事前説明第2号

札幌圏都市計画
道路の変更(案)
(市決定)

3・4・41 東北通

平成28年1月
札幌市市民まちづくり局総合交通計画部

3・4・41 東北通(代表断面)

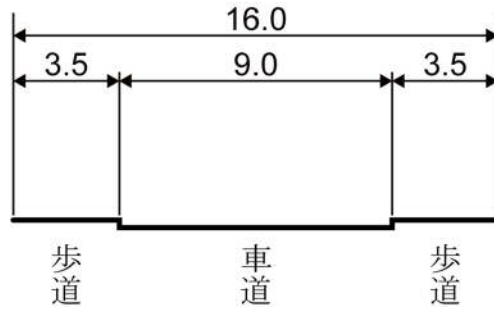
3・4・41号東北通の「3号用水線～美園6丁目中通1号線」区間について、「札幌市都市計画道路の見直し方針」に基づき検討を行った結果、現況道路において都市計画道路の機能が概ね確保されており、道路構造令に基づく最小幅員が確保されていることから、現況に合わせた幅員に変更するものである。

新		旧		変更内容
番号	路線名	番号	路線名	
3・4・41	東北通	3・4・41	東北通	一部幅員の縮小変更 (16m→15m、変更区間 L=1, 180m) (16m～20m→15m～18m、変更区間 L=80m)

【参考】環状通との交差部

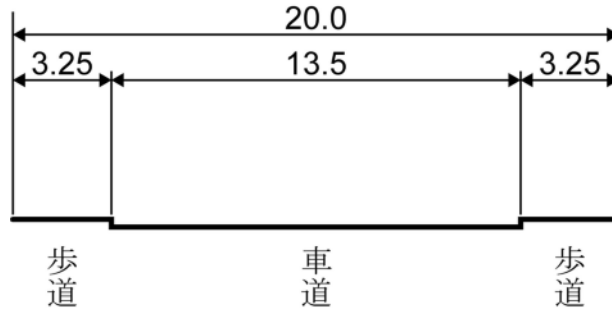
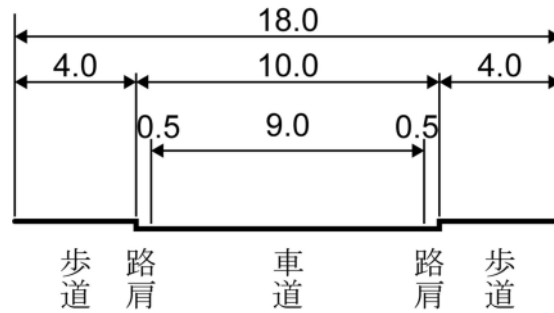
また、「美園6丁目中通1号線～環状通」区間について、事業実施に向けた交通解析や沿線状況などを総合的に考慮した幅員構成で右折専用車線を設置する整備を行うため、これに伴い幅員を変更するものである。

札幌圏都市計画道路変更箇所図

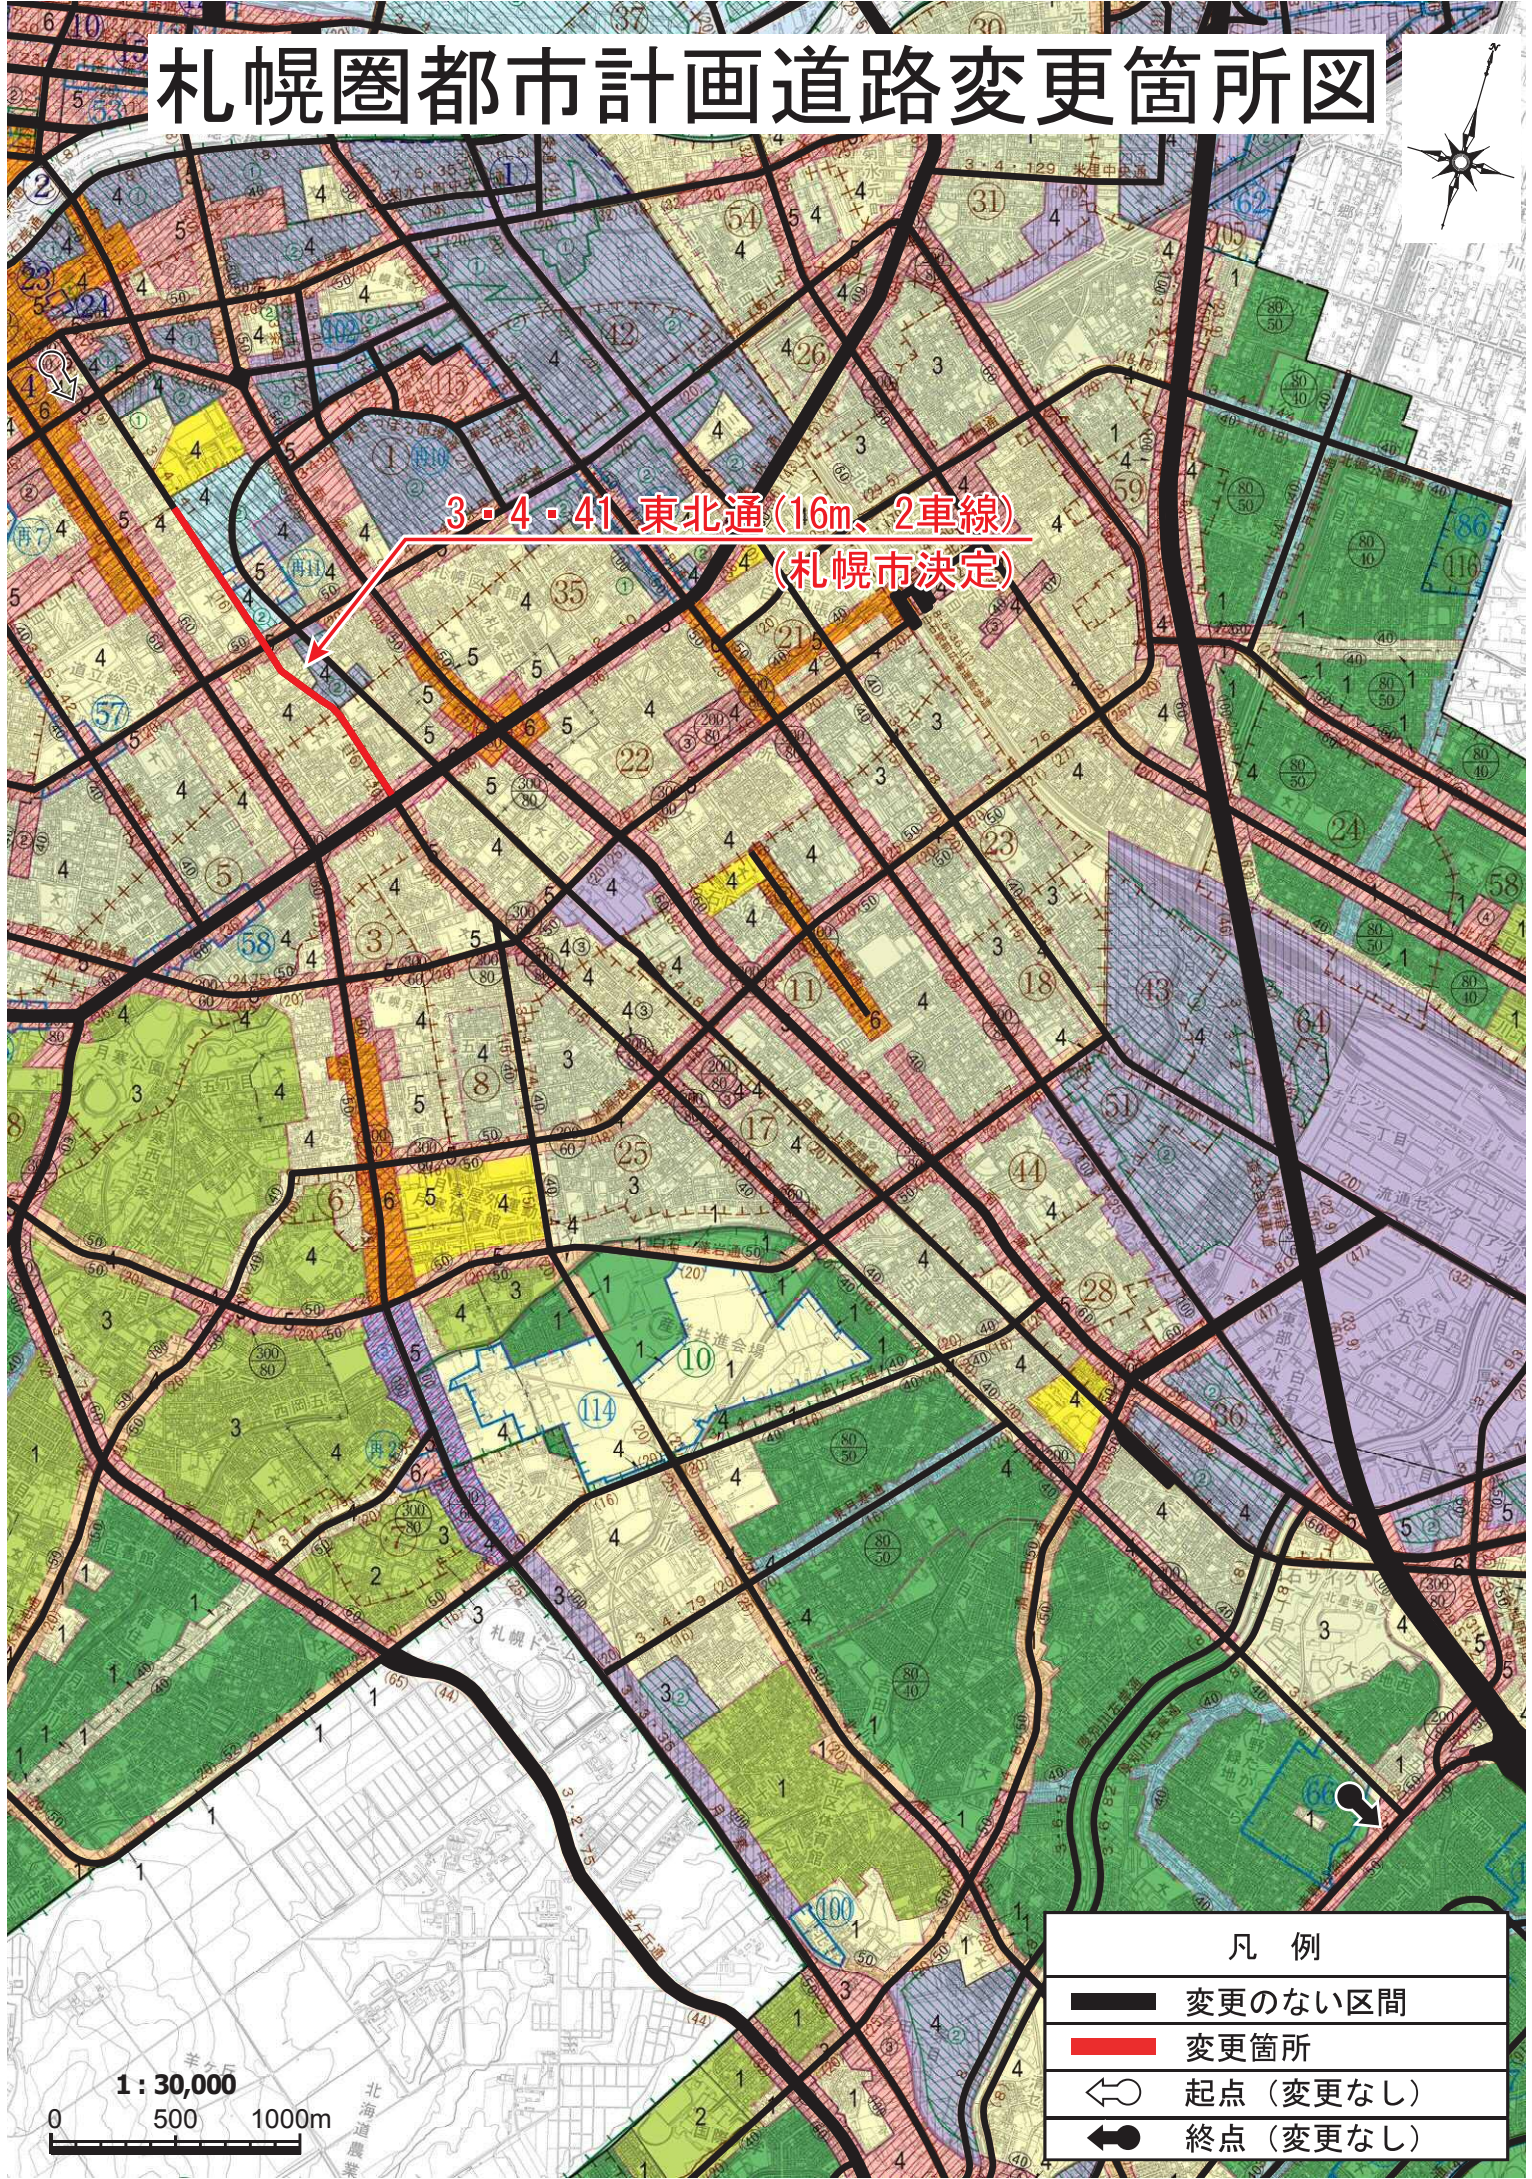
都市計画道路中 3・4・41 号東北通を次のように変更する。
